3号機燃料取扱設備に対するご質問の回答

2019年11月13日

東京電力ホールディングス株式会社

燃料把握機 (マスト)
外観図

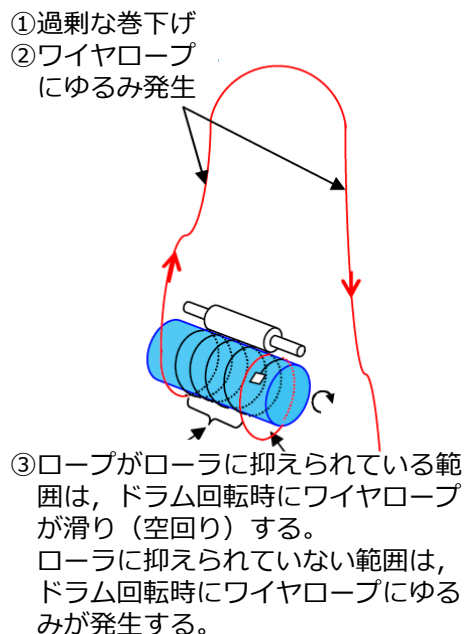
- 二重づりで、各ワイヤは別々のモータで巻き上げているので、モータの回転数制御に誤差が生じた場合が考えられます。制御についても確認すること。
- マストホイストドラムのモータ回転量をレゾルバで監視しており、レゾルバ信号に異常が発生した場合、モーションコントローラの制御ロジックで異常検出し機器を非常停止致します。
- よって、無負荷状態での巻き下げが原因で乱巻きが発生したと考えております。
- 乱巻きが発生したと考えている作業は、マスト旋回用モータ交換後の燃料把持具を装着した際であると、ロードセルの値から推察しています。
